工程签证审批单 (I类项目)

编号: LNSSWY-JP-023-002

中浩德山水文苑示范区项目景观工程-签证001

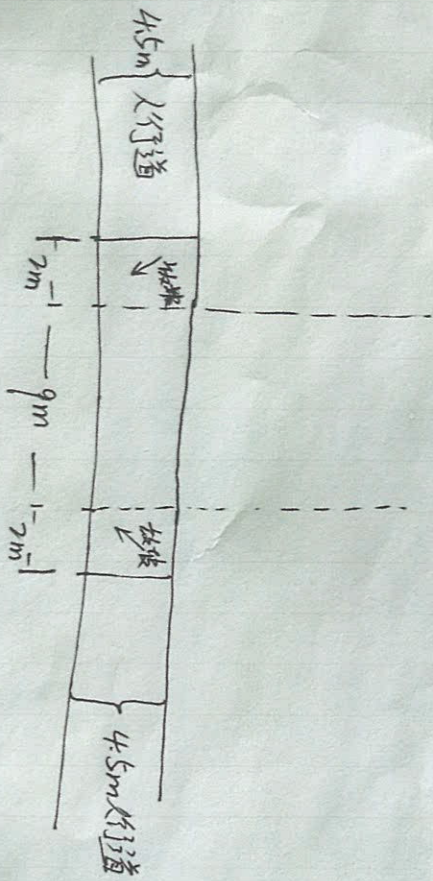
① 旧入口人行道恢复，面积 $12 \times 4.5 \text{m}$ 。

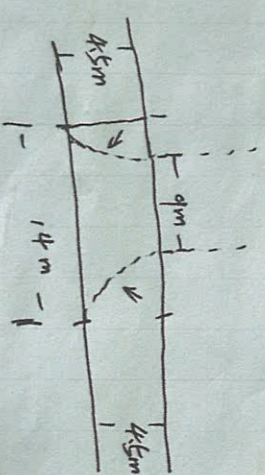
② 售楼处正门口折板人行道 $13 \text{m} \times 4.5 \text{m}$ 。

③ 车场入口人行道折板面积 $14 \text{m} \times 4.5 \text{m}$ 。
